Deel P 400	Groep 87
Betreft Natte vloerbedekking bij auto's met airco	NO. NL426
	Datum 930621

Service Bulletin**Onderwerp**

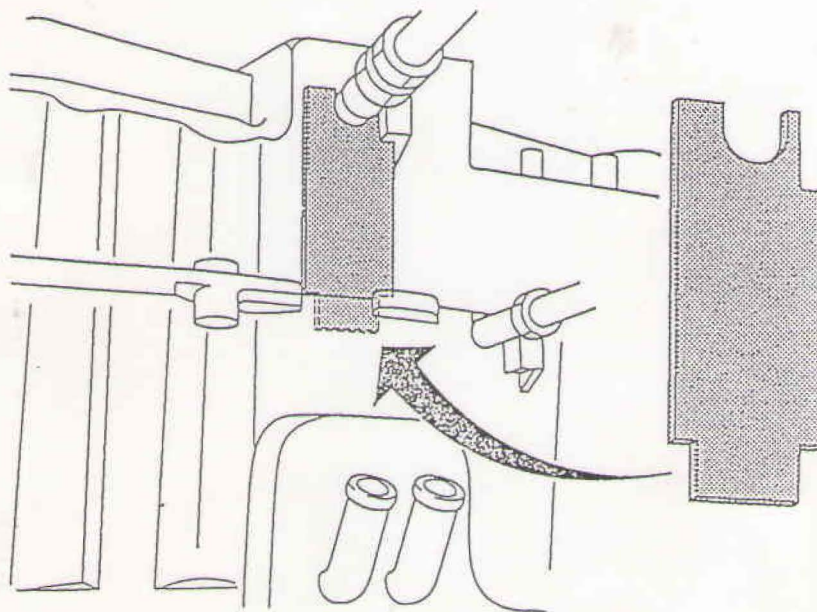
In landen met een hoge luchtvochtigheidsgraad kan het voorkomen dat er condenswater op de vloerbedekking komt bij auto's uitgerust met airco.

Als gevolg van een grote opening in het kachelhuis, kan er lucht condenseren bij de isolatie tussen kachelhuis en schutbord. Wanneer genoemde isolatie verzadigd is loopt het water over de vloerbedekking.

Om dit te voorkomen moet een stukje isolatie met o/n 3471296-8 aangebracht worden in het kachelhuis aan de schutbordzijde (zie tekening). Let op dat het onderste gedeelte van het stukje isolatie aan de binnenkant van het kachelhuis wordt aangebracht om er zeker van te zijn dat de gecondenseerde lucht in het kachelhuis blijft.

Genoemde isolatie wordt in productie toegepast vanaf ch.nr. 440/460-396125, 480-584803.
